अध्याय - II

परियोजना नियोजन

यह अध्याय सरयू नहर परियोजना के गठन से संबंधित प्रकरणों के विषय में है जिसमें परियोजना की सुदृढ़ता आंकलित करने हेतु सर्वेक्षण और अनुसंधान सम्मिलित है।

चित्र 2.1: राप्ती मुख्य नहर

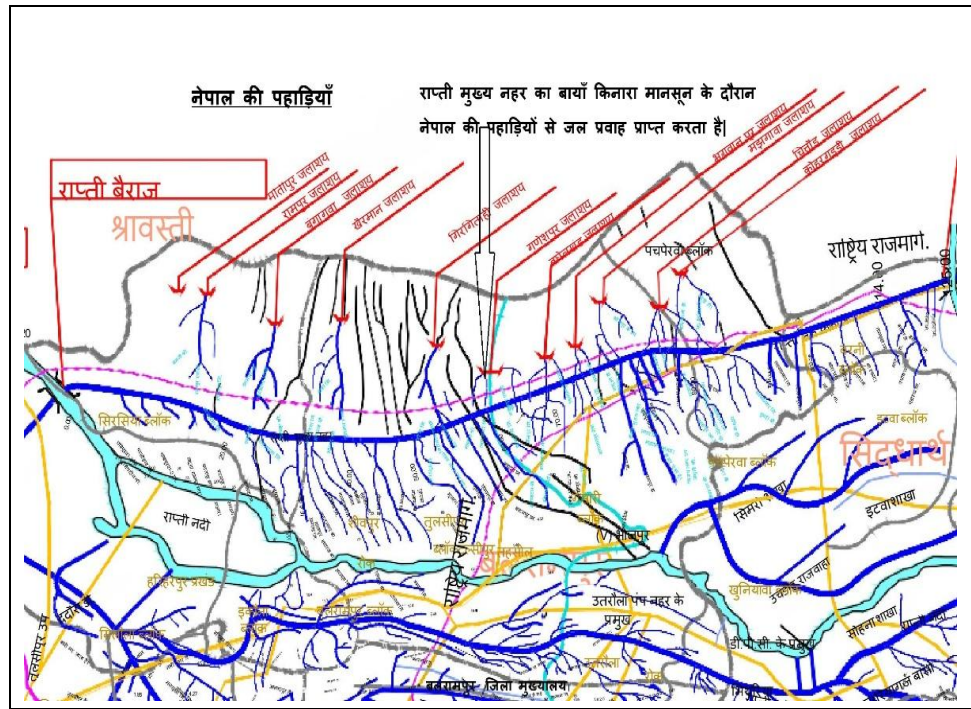
लेखापरीक्षा में पाया गया कि राप्ती मुख्य नहर को क्षेत्र के प्राकृतिक जल निकासी ढाल के विपरीत संरेखित किया गया था और यह हिमालय पर्वतमाला के पद⁵ के लगभग समानांतर है। राप्ती मुख्य नहर के संरेखण का एक रेखाचित्र चित्र 2.1 में दर्शाया गया है।

अभिलेखों की लेखापरीक्षा जांच से प्रकाश में आया कि केन्द्रीय जल आयोग की विशेषज्ञ समिति ने जुलाई 2018 में राप्ती मुख्य नहर का भ्रमण किया और पाया कि बाढ़ के जल के कारण राप्ती मुख्य नहर अनेक स्थानों पर क्षतिग्रस्त हो गयी है, साथ ही स्थानीय लोगों द्वारा बाढ़ के जल को नहर में प्रवाहित करने के कारण भी नुकसान हुआ है, क्योंकि यह राप्ती मुख्य नहर के बायीं ओर की समीप की पहाड़ियों से आने वाली जल धाराओं के प्राकृतिक प्रवाह में एक बाधक के रूप में कार्य करता है। यद्यपि नहर में अनेक जल निकासी क्रॉसिंग बनायीं गयी थीं, लेकिन क्रॉस ड्रेनेज प्रणाली प्रभावी रूप से कार्य नहीं कर रही थी। विशेषज्ञों ने उपाय सुझाये, जिसमें अन्य बातों के साथ-साथ राप्ती मुख्य नहर को जल के तेज प्रवाह से बचाने के लिए राप्ती मुख्य नहर के बायें तट के किनारे-किनारे उपयुक्त नाले बनाकर क्रॉस ड्रेनेज संरचनाओं/नालों तक जल पहुंचाना सम्मिलित था।

उपर्युक्त स्थितियों से पता चलता है कि केन्द्रीय जल आयोग की सिफारिशों के पश्चात भी, राप्ती मुख्य नहर के बायें तट को जल के प्रवाह से पर्याप्त रूप से संरक्षित नहीं किया गया था।

उत्तर में राज्य सरकार ने बताया (नवम्बर 2023) कि परियोजना के अन्तर्गत सभी मुख्य नहरों की परिकल्पना एवं निर्माण मुख्यतः समोच्च नहरों के रूप में किया गया है। समोच्च नहरें ऐसी नहरें होती हैं, जिनका निर्माण भौगोलिक स्थिति के आधार पर किया जाता है तथा इसमें तकनीकी परिवर्तन करना सम्भव नहीं है। राप्ती मुख्य नहर के बायें तट को सुरक्षा प्रदान नहीं किये जाने के सम्बन्ध में सरकार ने उत्तर दिया कि जुलाई 2018 में केन्द्रीय जल आयोग की तकनीकी विशेषज्ञ समिति के सुझावों के आधार पर सरयू योजक नहर एवं सरयू मुख्य नहर के तटबन्ध को ऊंचा करने के लिए मिट्टी कार्य कराया गया। लगभग 46.450 किलोमीटर लम्बाई में डिच ड्रेन का निर्माण कराया गया तथा जल की समुचित निकासी के लिए राप्ती मुख्य नहर के साथ कुछ अन्य महत्वपूर्ण स्थानों पर भी यह कार्य प्रगति पर है।
